INFORME TÉCNICO N°010-JA-2021

Proyecto: Modificatoria al diseño vial del CAMINO DE LOS INCAS-SOFIA (Tramo que comprende desde el barrio la Forestal hasta San Carlos del Sur)

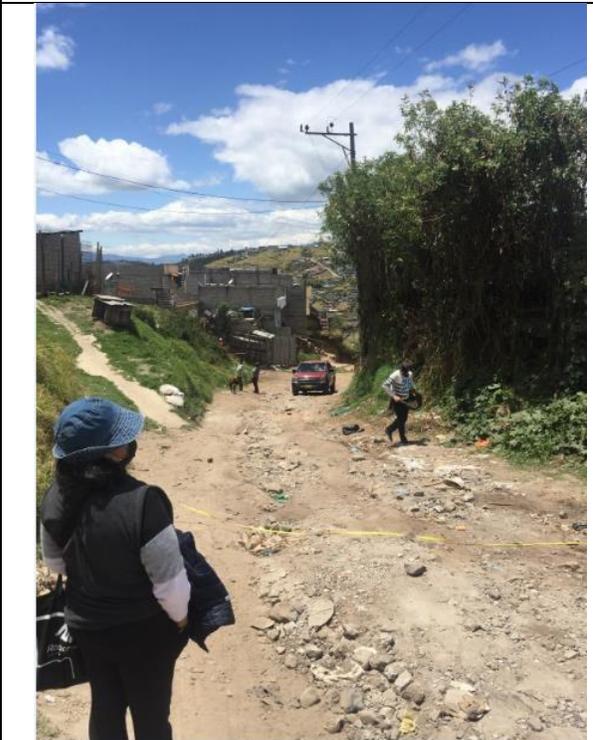
Observaciones: Inicio del Tramo de tierra ABS.
3+220

Observaciones: Vía en mal estado que dificulta la circulación vehicular y peatonal

Observaciones: Vía en mal estado que dificulta la circulación vehicular y peatonal

Observaciones: Tramo donde no se evidencia construcciones laterales.

Observaciones: Fin del tramo de tierra ABS. 2+250

CALLE LA SOFIA

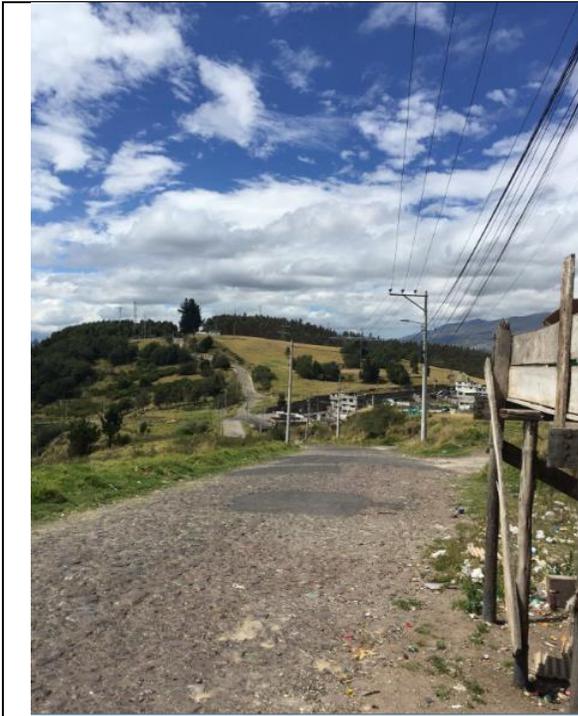
Observaciones: Inicio del Tramo ABS. 0+000

Observaciones: Tramo consolidado con un ancho total de vía de 12m

Observaciones: Tramo donde no se evidencia construcciones laterales.

Observaciones: Existen cunetas laterales y bordillos

Observaciones: Tramo final consolidado donde se evidencia construcciones laterales

Observaciones: Existe un puente peatonal que está afectando a la vía.
